Mission régionale d'autorité environnementale
OCCITANIE

**Avis sur le projet de centrale photovoltaïque au sol de
« Serres de Brunet » sur les communes de Mons et Servas (30)**

N°saisine : 013460/A P

Date : 10/04/2026

Figure 2: plan de masse du projet (source :dossier)

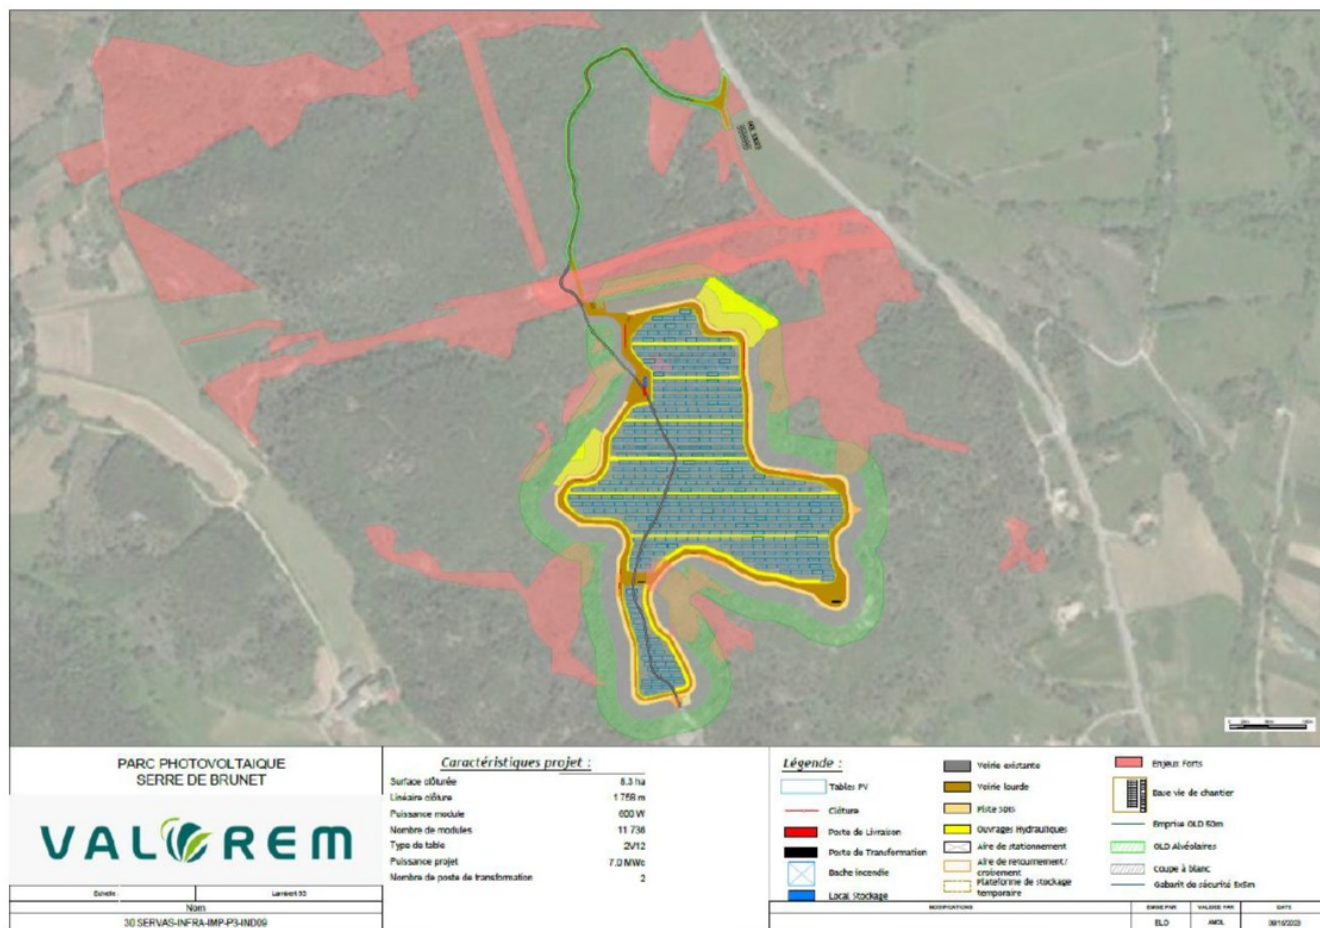
La MRAe recommande au porteur de projet de conduire, sur une zone élargie et en application la démarche « éviter, réduire, compenser », une analyse permettant d'identifier des secteurs alternatifs pour l'implantation du même projet optimisé et de les comparer de manière à retenir celui qui présente le plus faible impact environnemental (notamment en matière de biodiversité, paysage, patrimoine et occupation du sol).

Si le site proposé est bien celui retenu à la suite la démarche préconisée ci-dessus, l'extension étroite vers le sud du parc solaire impacte un secteur à enjeu fort. À ce titre, l'emprise ne semble pas optimale faute d'avoir abouti la démarche d'évitement afin d'atteindre le moindre impact environnemental dans l'implantation du projet sur le site.

La MRAe recommande de revoir l'emprise du projet afin d'optimiser l'évitement des secteurs du site aux enjeux les plus forts, notamment celui de l'étroite extension vers le sud.

Figure 3: synthèse des enjeux écologiques

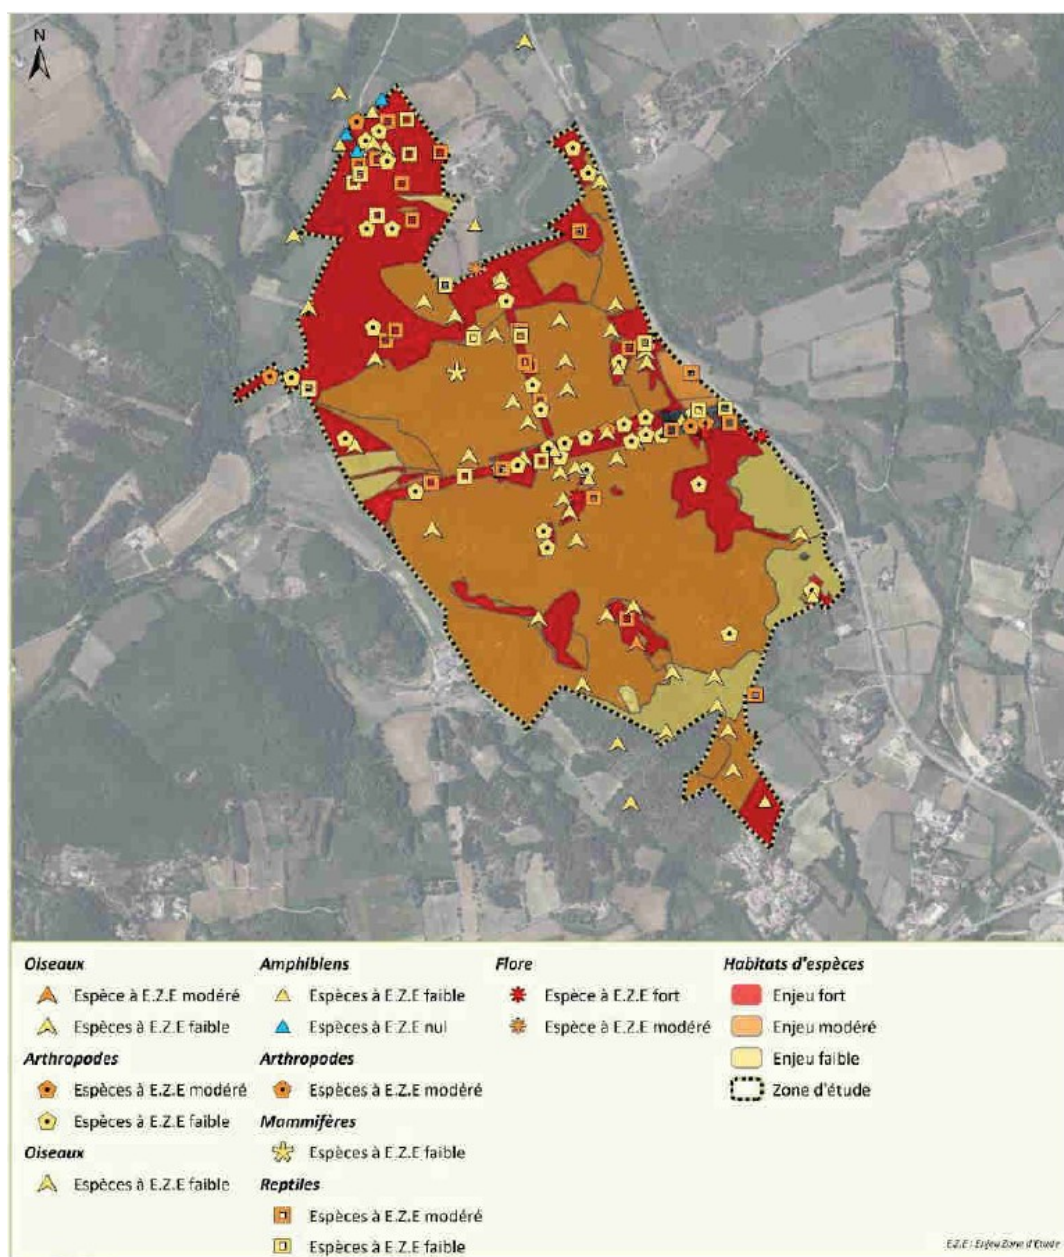
Des études récentes démontrent que l'installation de panneaux entraîne une modification des conditions physiques dans l'ombre des panneaux conduisant à une évolution des milieux et à une perte de biodiversité. 18 ha de sols seront remaniés pour l'installation du projet, générant un impact sur la flore et la faune qui n'est pas pris en considération dans l'étude d'impact.

Pour la grande majorité des espèces faunistiques, la modification des peuplements floristiques sous les panneaux entraînera la modification du peuplement des insectes et par voie de conséquence de leurs prédateurs (reptiles, oiseaux, mammifères...). La modification de tous les peuplements floristique et faunistique doit être réévaluée dans le dossier. Enfin, la présence des panneaux entraînera une plus grande difficulté d'accès aux proies pour certaines espèces de rapaces.

La MRAe recommande au porteur de projet de revoir l'évaluation des impacts du projet sur les habitats naturels, la flore et tous les taxons faunistiques présents sur ou à proximité de la zone d'implantation potentielle.
